TESTO DELL' OSSERVAZIONE RELATIVA AL PARCO EOLICO MONTE CROCE DI FERRO"  
IN LOCALITÀ MONTE CROCE DI FERRO NEL COMUNE DI BORGO VAL DI TARO (PR)  
PRESENTATO DA BORGOTARO WIND S.R.L.

In qualita' di Cittadino del comune di Borgo Val di Taro (PR)

Figura 1: Mappa degli aerogeneratori e delle captazioni idriche

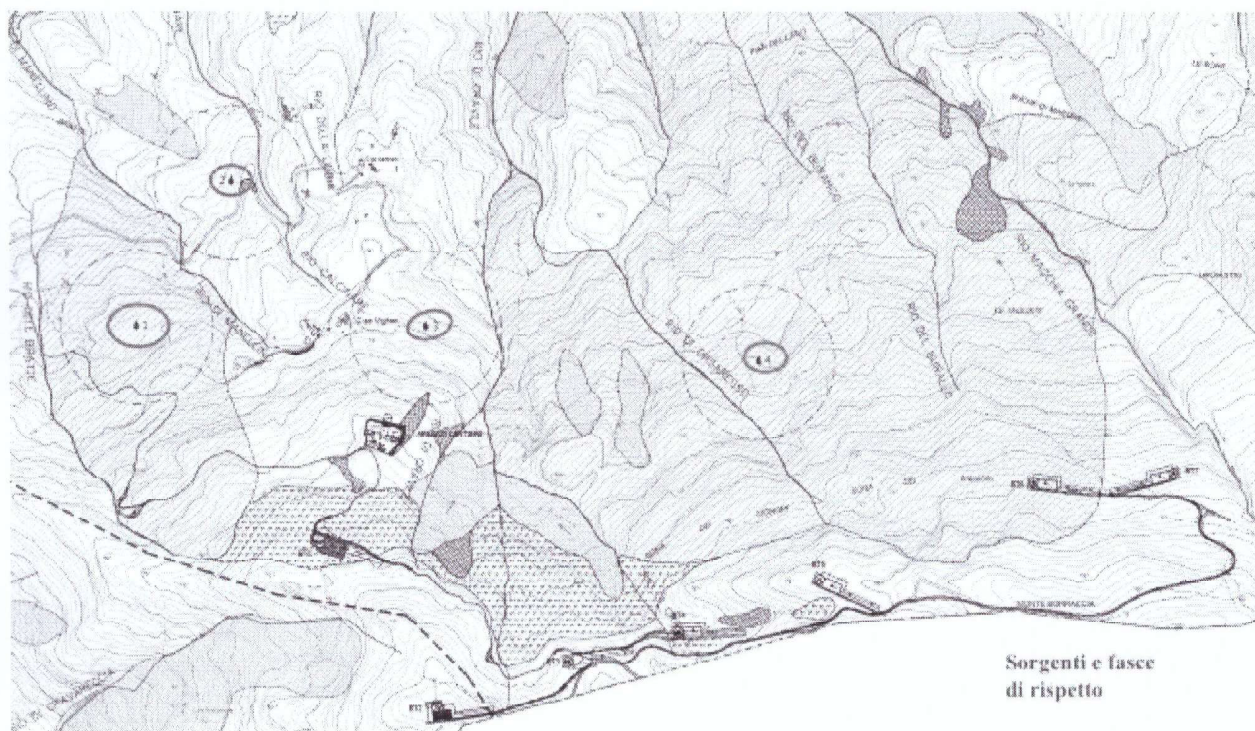
In riferimento hai dati progettuali che definiscono per ogni aerogeneratore 16 palificazioni di 1 metro di diametro e con profondità variabile da 15 a 27 metri a cui vanno sommati i 4,5 metri di zoccolo delle fondamenta.

In riferimento all'affermazione presente nei documenti *"Considerata la verosimile assenza di falda freatica alle profondità interessate dalle opere, così come indicato dai geologi incaricati, non si prevede l'acquisizione di campioni di acque sotterranee."* 07POR\_R

Si chiede uno studio approfondito che miri a scongiurare ogni interferenza con le falde sotterranee e la captazione dell'acquedotto dei Vighini. Tale acquedotto che prende origine dal Monte Molinatico rappresenta una struttura indispensabile e insostituibile per il paese di Borgo Val di Taro (PR). Ulteriormente si chiede un benestare e un parere tecnico su tale studio dell'ente gestore MONTAGNA 2000 con competenze tecniche e conoscenza del territorio oggetto di intervento.
